**Avis de la Mission Régionale d'Autorité environnementale
Provence-Alpes-Côte d'Azur
sur le projet de centrale d'enrobage à chaud et de centrale
d'enrobage à froid de granulats routiers
au lieu-dit « Croquefigue » à Signes (83)**

n° Garance – 2020-2738

n° MRAe – 2020APPACA61

Figure 4 : Situation du projet sur l'extrait du PLU de Signes (Source du dossier « La demande » page 50)

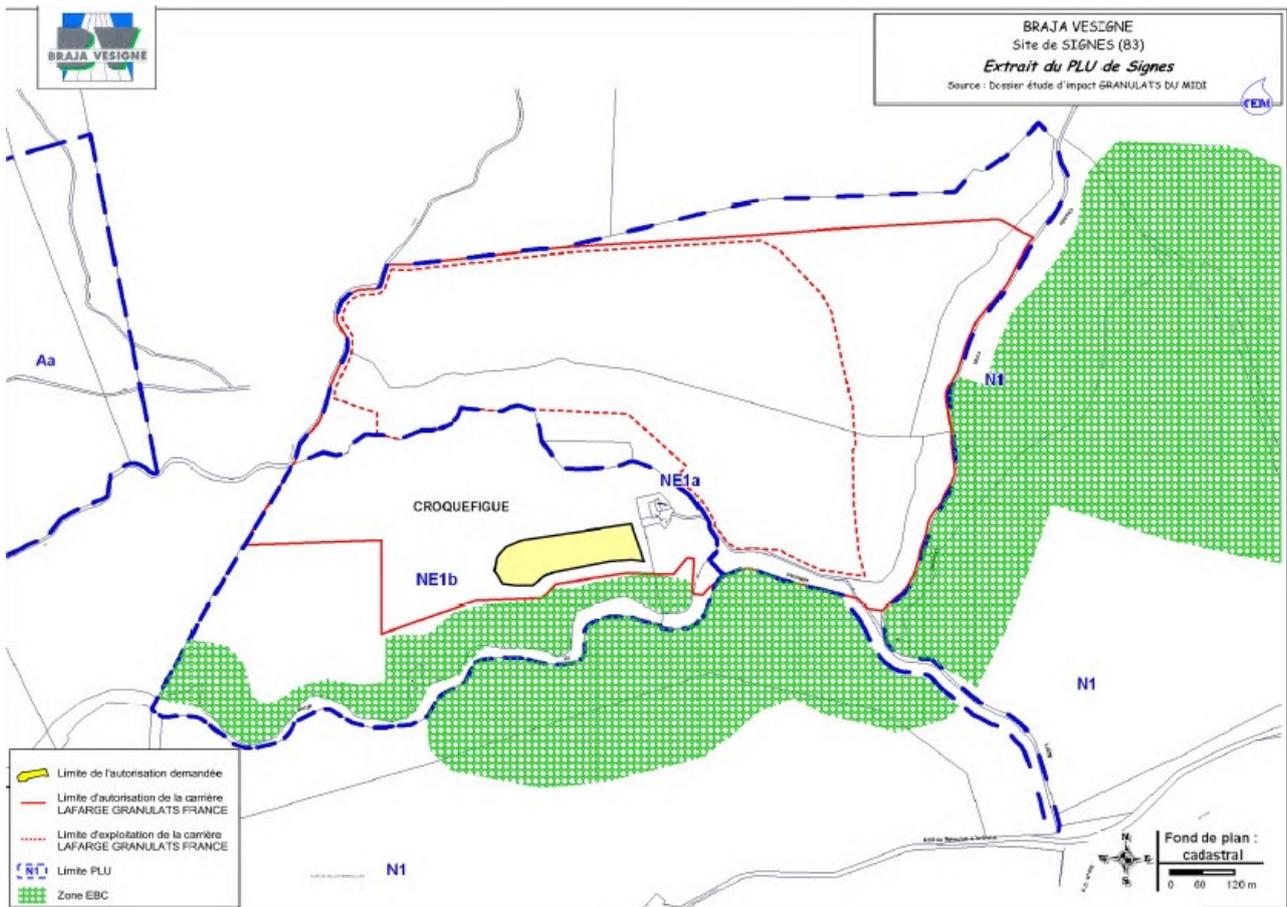
D'après le plan local d'urbanisme (PLU) de Signes, le périmètre du projet se situe dans la zone NE1 « *s'agissant d'une zone de protection de richesses économiques réservée à l'exploitation de carrière au lieu-dit Croque Figue* » (Cf.figure 4 ci-après).

Compte tenu de ces éléments la bonne articulation entre le document d'urbanisme et le projet devrait être consolidée pour s'assurer de la cohérence avec ce qu'autorise le document de planification de la commune.

La MRAe recommande de compléter l'analyse de la compatibilité du projet d'installation des deux centrales d'enrobage avec le PLU de Signes.
